Onderwerp: RE: Bemaling concept stukken bemaling totaal N434 Rijnlandroute

Ik ben bezig met de mer-beoordeling van de overige verdiepte liggingen van de Rijnlandroute en heb nog wat vragen:

Figuur 17: Verlagingscontouren [m] deklaag a.g.v. spanningsbemaling, met retourbemaling op de systeemgrenzen, onder GLG-condities.

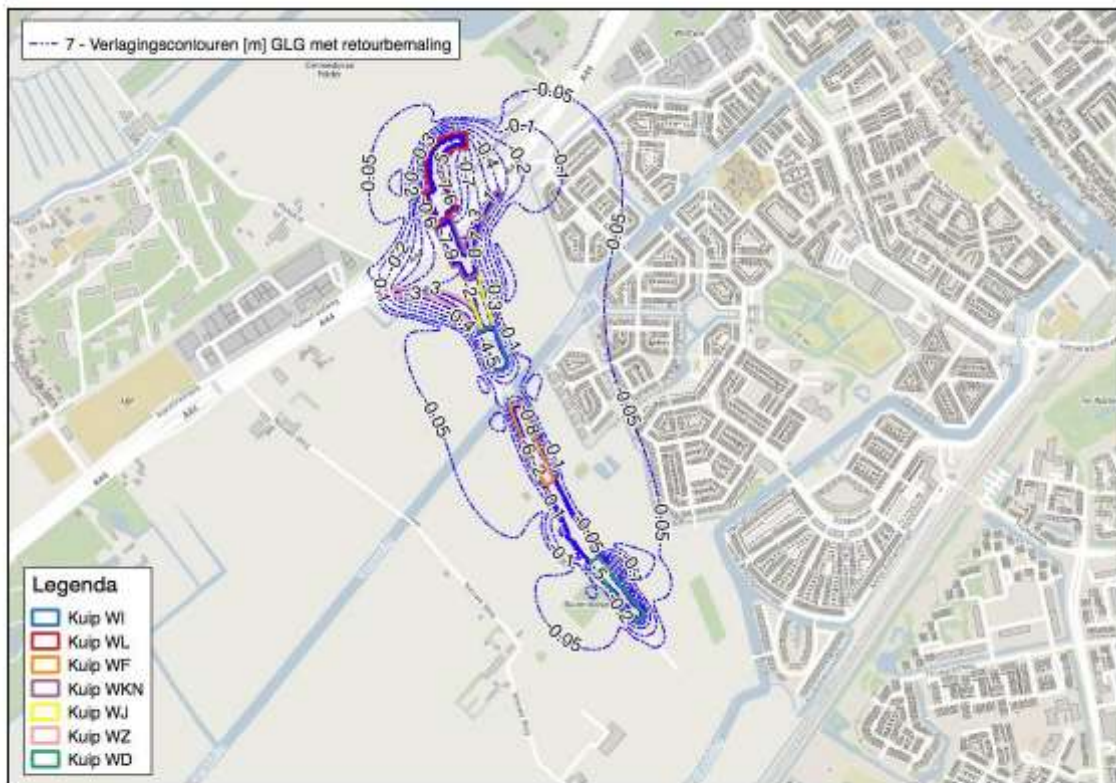
- In het plaatje 'Verlagingscontouren GLS met retourbemaling' worden de verlagingen getoond als alle verdiepte liggingen tegelijkertijd worden bemalen. In vergelijking met de aanvraag voor kuip WE is het invloedsgebied groter met grotere verlagingen.
Dit zag ik in het zettingssommetje nog niet helemaal terug. In beide rapportages wordt namelijk 4 mm zetting berekend. Kun je ook een som toevoegen met de maximale zettingen bij deze grotere verlagingen?
Reactie: Dat heeft niet echt een toegevoegde waarde denk ik, aangezien de zetting is berekend voor de betreffende contour. Tenslotte heeft iedere contour zijn eigen zettings(berekening) en staat dadelijk niet alles tegelijk in de bemaling. Een extra zettingsberekening, zorgt mogelijk alleen maar voor verwarring, terwijl de door onszelf gestelde monitoringseisen voor zetting niet veranderen en al scherp zijn.
Reactie Arnoud: in de rapportage lees ik op blz. 27: Om in te schatten, welke stijghoogteverlagingen leiden tot deze zettingen, is een zettingsberekening uitgevoerd voor de 0,2 meter verlagingscontour in het Pleistoceen en de 0,05 meter verlagingscontour in de tussenzandlaag. Op onderstaande plaatjes uit de rapportage zie ik een stijghoogteverlaging van 0,5 m en een freatische grondwaterstandsverlaging in het noordelijk deel van het tracé van 0,1 m. Ik geloof wel dat er geen grote risico's zijn wat betreft de zettingen maar om bezwaren voor te zijn, lijkt het me toch nuttig om de som aan te passen aan de grootste verlagingen.

Op basis van de uitgevoerde zettingsberekening (Koppejan) kan geconcludeerd worden dat maximaal 9,5 millimeter optreedt bij de objecten in de omgeving, welke ter hoogte van de eerdergenoemde verlagingscontouren zijn gelegen. Hierbij is rekening gehouden met de indringingslengte in de zettingsgevoelige lagen. In de praktijk bedraagt de bemalingsduur langer dan 240 dagen, maar wordt niet gedurende de volledige periode, maximaal verlaagd op eenzelfde locatie. Dit resulteert in een kleinere zetting dan berekend, waardoor het risicoprofiel verder afneemt. In de praktijk wordt dan ook een zetting, als gevolg van de bemalingswerkzaamheden, verwacht van minder dan 5 millimeter, ondanks dat bij 9,5 millimeter absolute geen schade wordt verwacht. Tenslotte is de relatieve zetting ruim kleiner dan 1:800, waardoor eveneens geen schades als gevolg van rotaties worden verwacht.

Op basis van de berekende zetting, wordt dus geen zettingsschade verwacht. Desondanks wordt hierop gemonitord.

Figuur 18: Verlagingscontouren [m] eerste watervoerend pakket a.g.v. spanningsbemaling, met retourbemaling op de systeemgrenzen, onder GLS-condities.

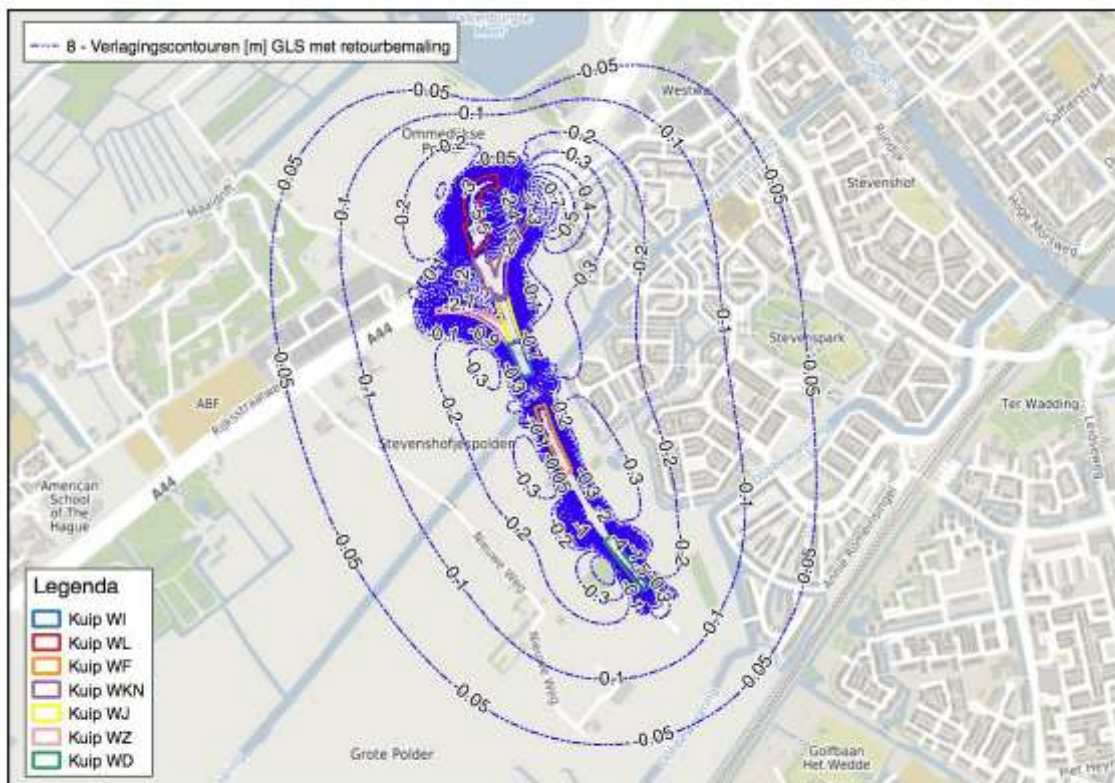
- Het water zal worden geretourneerd binnen de 'systeemgrenzen' van de projectlocatie. De 'systeemgrens' is toch eigenlijk de projectgrens/eigendomsgrens van de Rijnlandroute?
Reactie: Dat weet ik niet. Zie de bijlage waar ik vanuit ben gegaan. Daar mogen we "nu" komen.
- In het plaatje 'Verlagingscontouren GLS met retourbemaling' worden de verlagingen getoond als alle verdiepte liggingen tegelijkertijd worden bemalen. In vergelijking met de aanvraag voor kuip WE is het invloedsgebied groter met grotere verlagingen.
Dit zag ik in het zettings-sommetje nog niet helemaal terug. In beide rapportages wordt namelijk 4 mm zetting berekend. Kun je ook een som toevoegen met de maximale zettingen bij deze grotere verlagingen?

Reactie: Dat heeft niet echt een toegevoegde waarde denk ik, aangezien de zetting is berekend voor de betreffende contour. Tenslotte heeft iedere contour zijn eigen zettings(berekening) en staat dadelijk niet alles tegelijk in de bemaling. Een extra zettingsberekening, zorgt mogelijk alleen maar voor verwarring, terwijl de door onszelf gestelde monitoringseisen voor zetting niet veranderen en al scherp zijn.
